SOPRINTENDENZA SPECIALE PER IL PIANO NAZIONALE
DI RIPRESA E RESILIENZA

Oggetto: [ID_VIP: 8692] **PROVINCIA DI SASSARI (progetto: comuni di Bessude, Borutta, Ittiri e Thiesi) – PROVINCIA DI ORISTANO (trasporto degli aerogeneratori: comune di Santa Giusta) - Progetto per la costruzione e l'esercizio di un impianto di produzione da fonte eolica e relative opere connesse e infrastrutture indispensabili, denominato Parco Eolico "ENERGIA MONTE PIZZINNU" con potenza installata pari a 54,4 MW, costituito da 8 aerogeneratori – PROGETTO DEFINITIVO.**
Procedura riferita al Decreto legislativo n. 152 del 2006 – VIA (art. 23 – PNIEC)
Proponente: Fred. Olsen Renewables Italy S.r.l.
Parere tecnico istruttorio della Soprintendenza speciale per il PNRR.

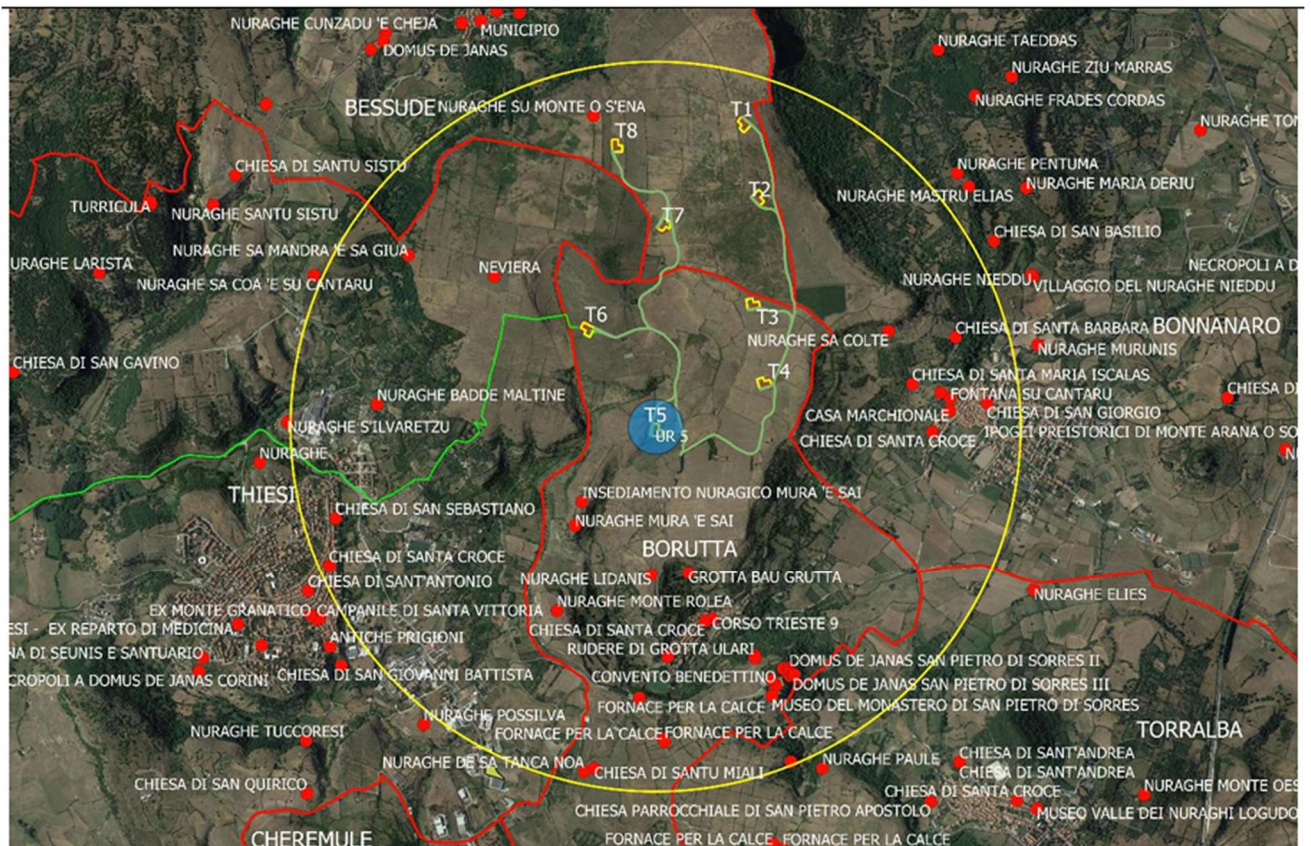
CONSIDERATO che l'area oggetto d'intervento è connotata dalla presenza di numerosi beni culturali di interesse archeologico (v. parere endoprocedimentale della Soprintendenza Archeologia, belle arti e paesaggio per le province di Sassari e Nuoro del 07/11/2023, paragrafo A.1, pp. 4-10), architettonico (v. paragrafi B.1.2 del predetto parere endoprocedimentale) e paesaggistici (v. paragrafi B.1.1 del predetto parere endoprocedimentale) presenti nell'ambito della fascia di rispetto di tre chilometri indicata dalla lett. c-quarter del comma 8 dell'art. 20 del D.Lgs. n. 199 del 2021 (v. anche la *Relazione archeologica* del Proponente, paragrafo 5 *Prospezioni di superficie*, pp. 16-71), la cui conservazione e tutela non può ridursi al solo concetto di non tangenza fisica del progetto proposto rispetto ai suoi elementi, in quanto il relativo valore culturale si mostra anche tramite il rapporto che gli stessi elementi hanno costituito con il loro contesto di giacenza. In tal senso, la tutela culturale (archeologica ed architettonica) e paesaggistica di tale particolare patrimonio culturale deve, ancor più nella presente sede di Valutazione di Impatto Ambientale, estendere le proprie considerazioni ben oltre il limite fisico della loro consistenza materiale e abbracciare il relativo contesto di giacenza come elemento degno di tutela e salvaguardia:

(da *Relazione archeologica*, elaborato n. FORI_BE-RC2, p. 22, con raffigurati gli innumerevoli beni culturali archeologici presenti nell'area nord dell'impianto industriale di cui trattasi)

Fig. 30 – UR 8 su carta IGM

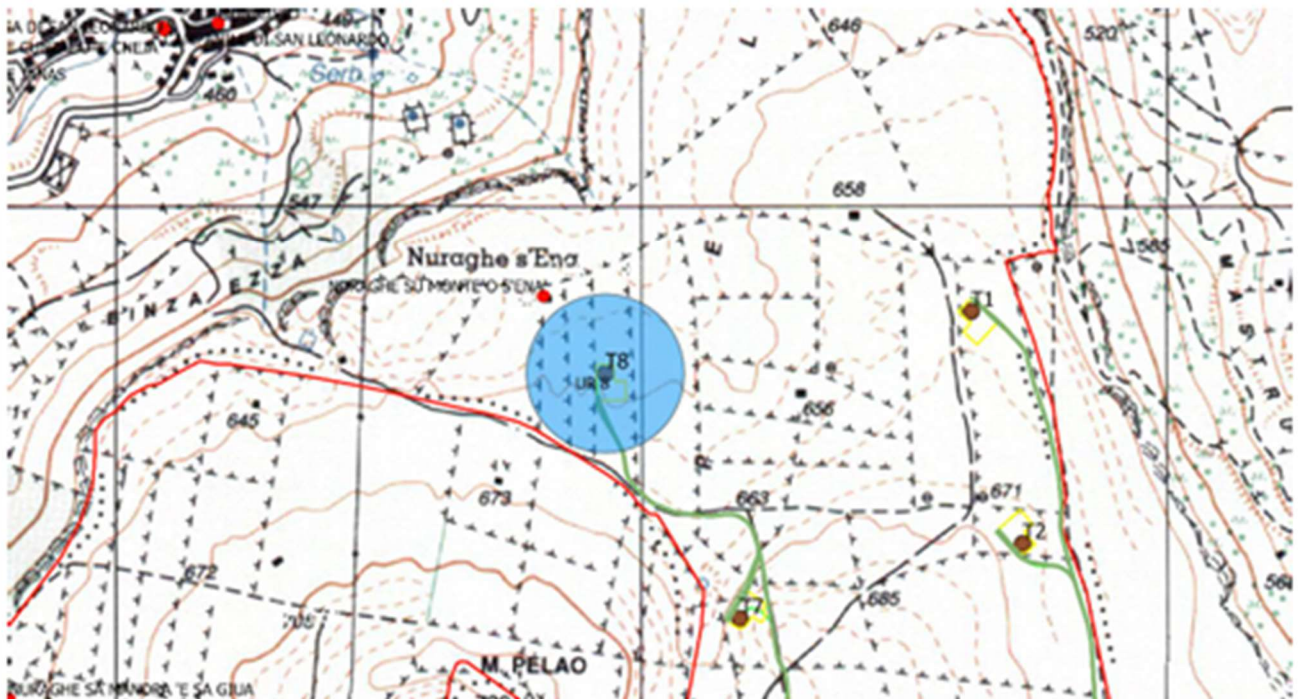
(da *Relazione archeologica*, p. 56, con raffigurato l'aerogeneratore T8 – con il relativo buffer di 150 m in CELESTE – e il vicinissimo Nuraghe Su Monte o s'Ena – dichiarato di interesse culturale ai sensi della Parte II del D.Lgs. n. 42 del 2004 con DM 20/02/1969)

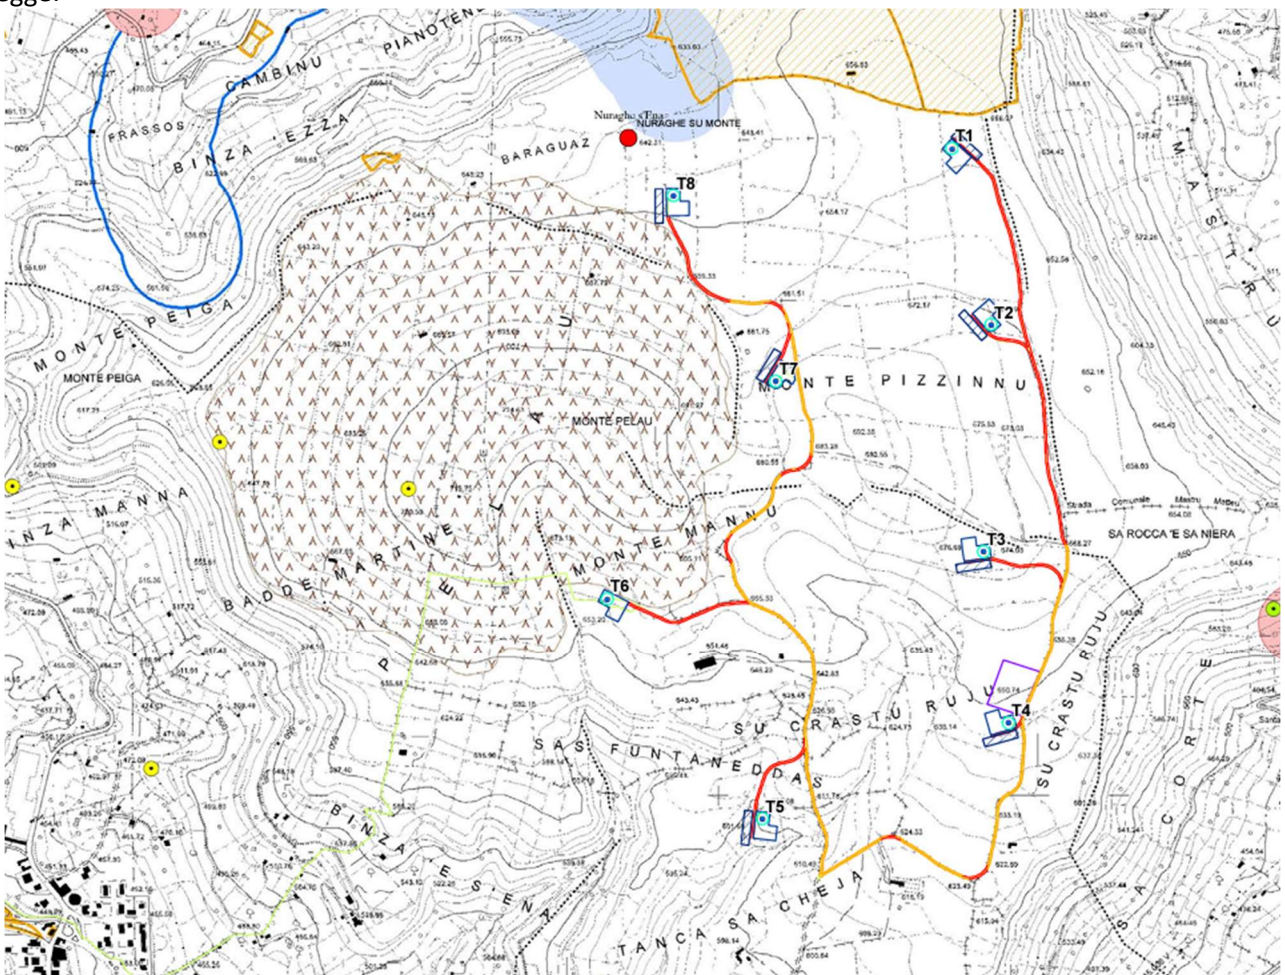
(da GOOGLE EARTH PRO del Proponente, con evidenziata la vista dei nuovi aerogeneratori – alti 230 m – rispetto al Nuraghe Su Monte o s’Ena – dichiarato di interesse culturale con il DM 20/02/1969)

(da GOOGLE EARTH PRO del Proponente, con evidenziata la vista dei nuovi aerogeneratori – alti 230 m – rispetto al complesso archeologico pluristratificato di Monte Sant’Antonio di Siligo – DD.MM. 12/01/1990 e 12/02/1990)

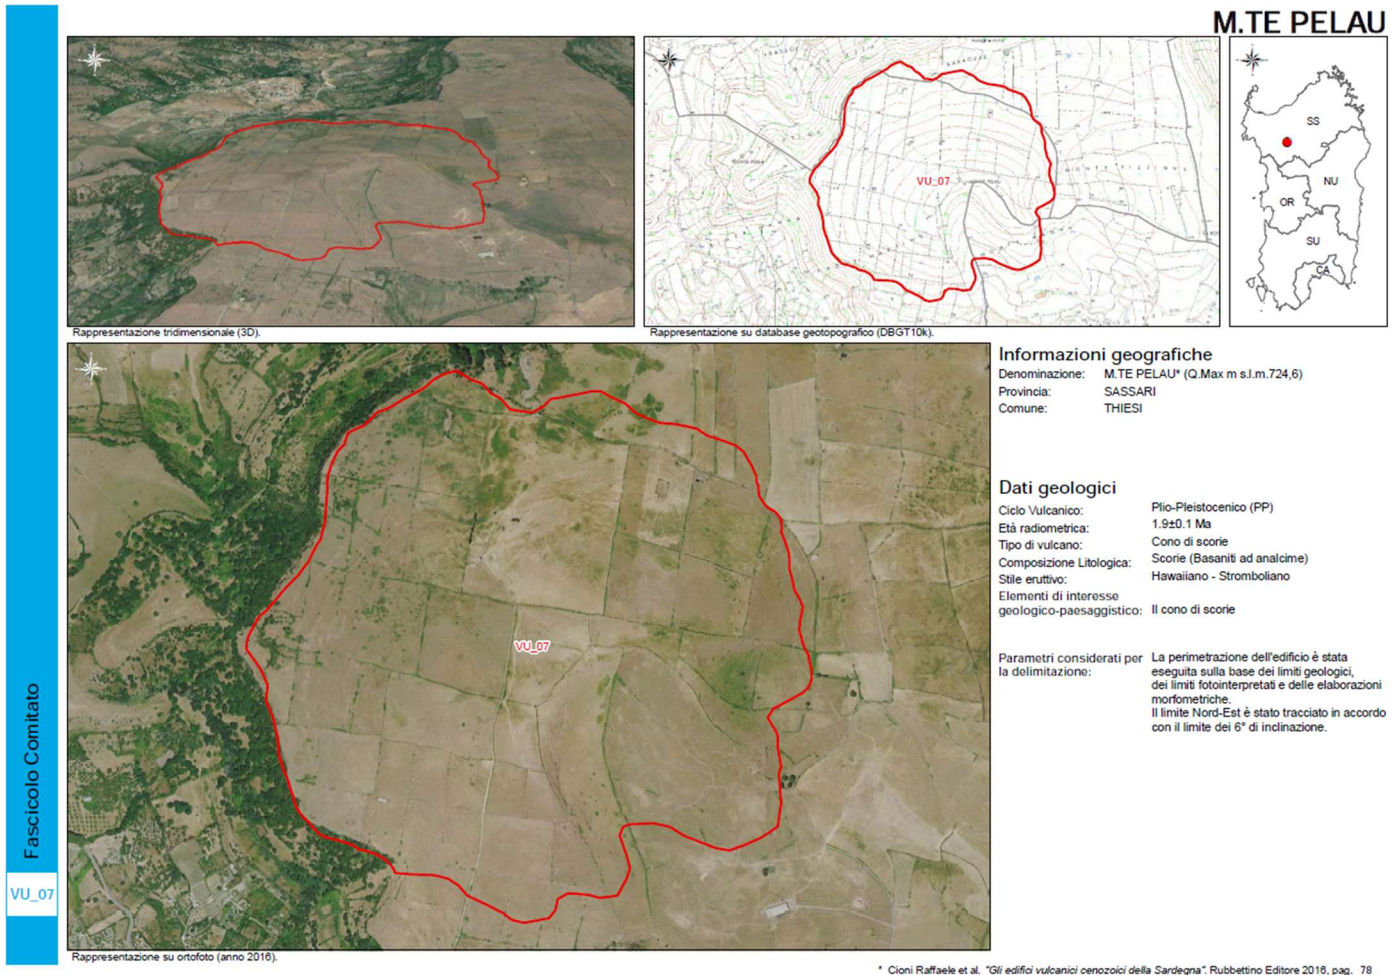
(da SIA – Carta dei dispositivi di tutela paesaggistica – Areale di massima attenzione, elaborato n. FORI-BE-RA8-1b, tavola 8, particolare con evidenziato il perimetro del bene paesaggistico del vulcano Monte Pelau – areale con caporali semplici in MARRONE - e la prossimità di tutti gli aerogeneratori in progetto – alti 230 m -, tanto da soverchiarne la quota massima di 724,63 m s.l.m. – per esempio, l'aerogeneratore T7 appare posizionarsi sulla CTR in corrispondenza della quota segnata di 661,75 m s.l.m., che sommati a 230 m porterebbe il vertice del relativo aerogeneratore a 891,75 m s.l.m., pari a circa 167 m sopra quello del limitrofo cono vulcanico)

ID Punto: P1

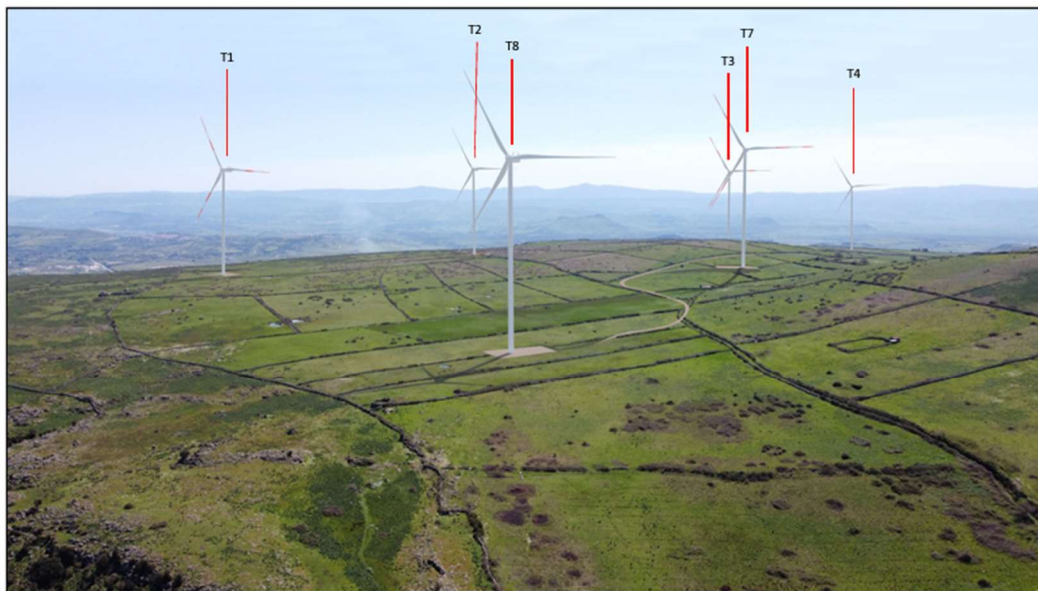
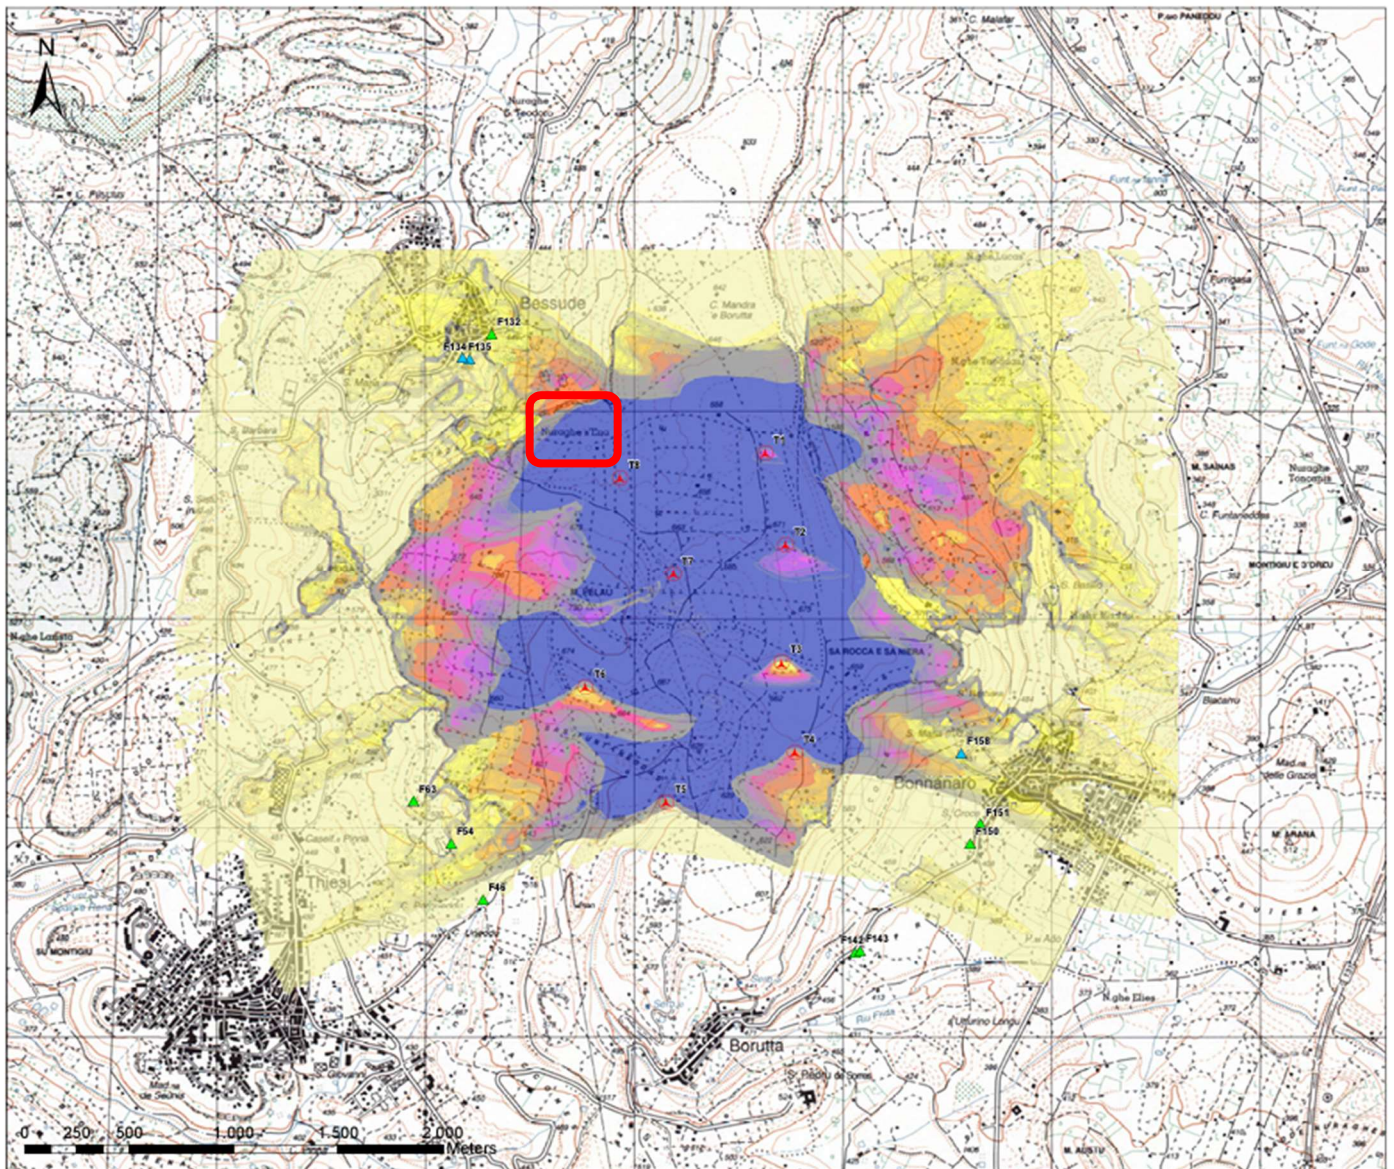
(da *Fotoinseerimenti con visuali ravvicinate*, elaborato n. FORI-BE.-RA8-14, particolare del fotoinseerimento dal punto ID P1, ove si coglie la diffusa presenza di muretti a secco)

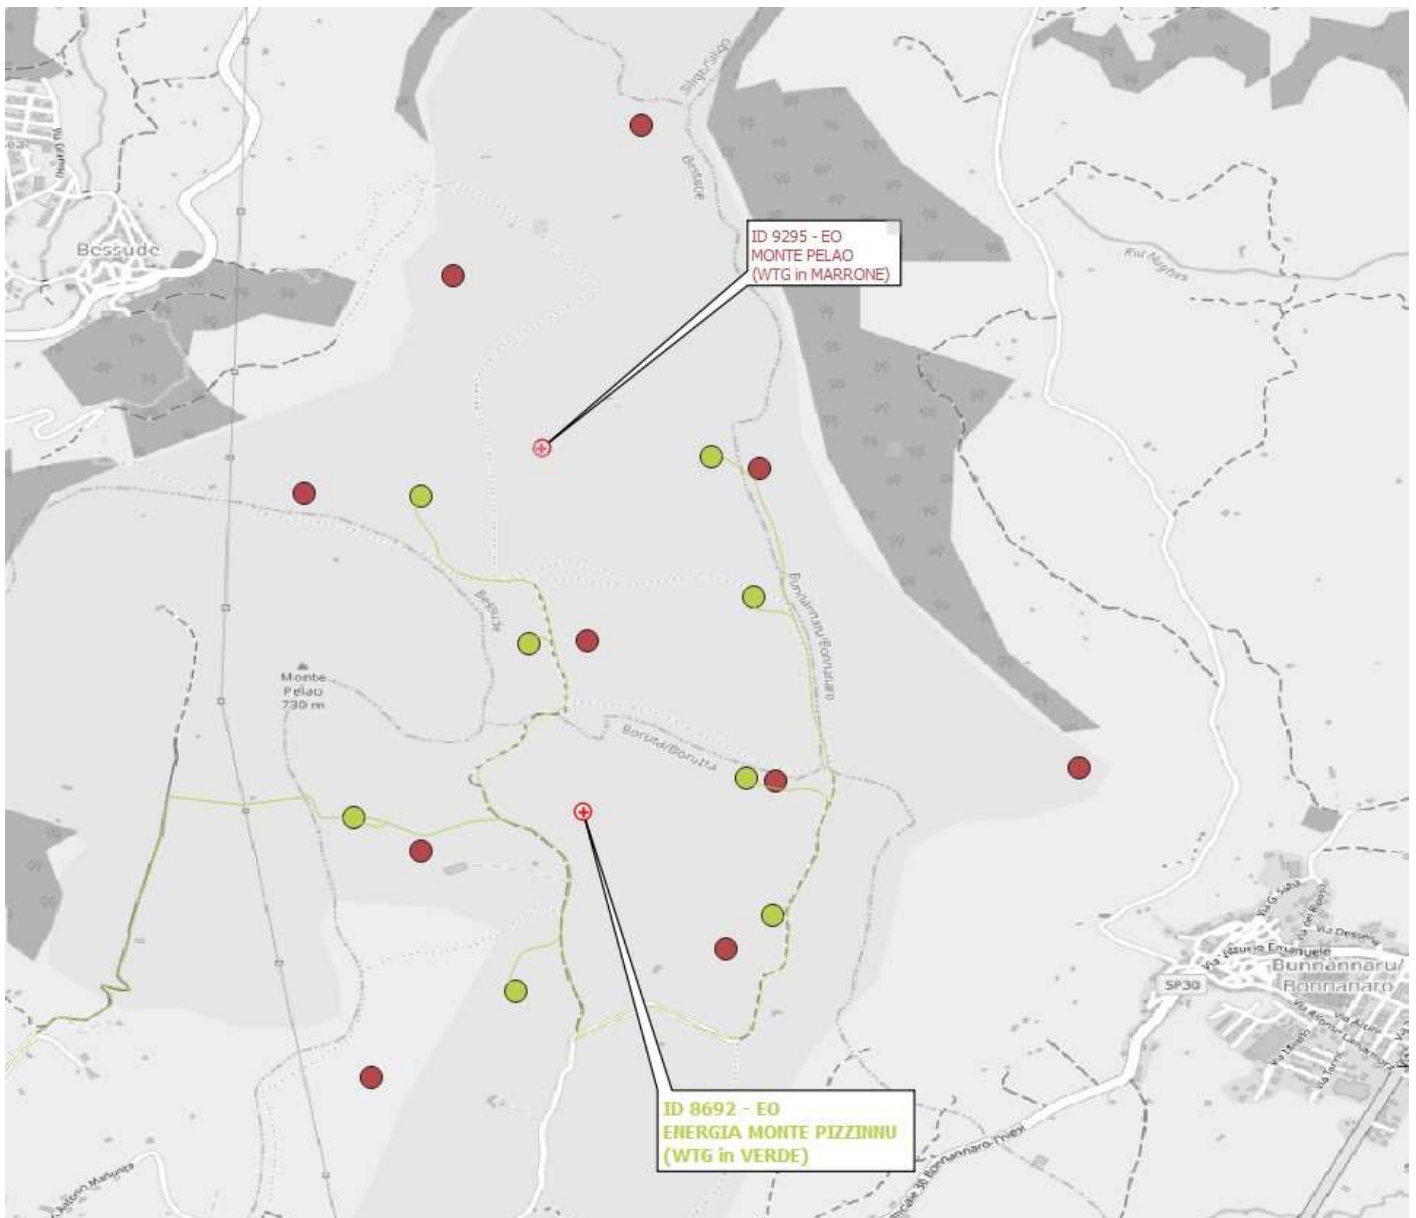
CONSIDERATO che rispetto agli impatti cumulativi generati dal progetto di cui trattasi (v. il parere endoprocedimentale della Soprintendenza Archeologia, belle arti e paesaggio per le province di Sassari e Nuoro del 07/11/2023, paragrafo B.2.1.b - Allegato n. 1), si deve rilevare che il progetto in esame si colloca in un areale sardo entro il quale si sono sommate nel corso degli ultimi tempi una pluralità di proposte di nuovi impianti eolici industriali (la cui analisi cumulativa non è stata qui completamente valutata dal Proponente), tanto da pervenire, qualora fossero tutti realizzati, ad una saturazione dell'area vasta interessata, ancora caratterizzata per la sua naturale configurazione nel senso descritto dalla Soprintendenza Archeologia, belle arti e paesaggio per le province di Sassari e Nuoro nel parere endoprocedimentale del 07/11/2023, attuando, pertanto, la sostituzione di tale paesaggio, ricco di testimonianze archeologiche ed architettoniche, come anche oggetto di tutela da parte del Piano paesaggistico regionale, con un paesaggio tipicamente industriale:

(elaborazione della Soprintendenza speciale per il PNRR, con evidenziato l'impianto industriale in esame - ID_VIP 8692, WTG in VERDE entro riquadro ROSSO - e quelli ulteriori FER costituiti da impianti industriali di sola fonte eolica ugualmente in valutazione in sede di VIA di competenza statale, il cui impatto cumulativo – comprensivo anche delle opere di connessione alla RTN, che ricadono nello stesso ambito territoriale del predetto impianto industriale eolico in esame, e di potenziamento di quest'ultima - non avrebbe eguali se tutti realizzati, tanto a dimostrazione di come la pianificazione in materia di impianti FER non sia in alcun modo adeguata a contemperare la molteplice presenza di impianti sul territorio e il relativo carico di saturazione per la tutela anche del patrimonio culturale e il paesaggio quale fattore ambientale di cui all'art. 5, comma 1, lett. c, del D.Lgs. n. 152 del 2006)
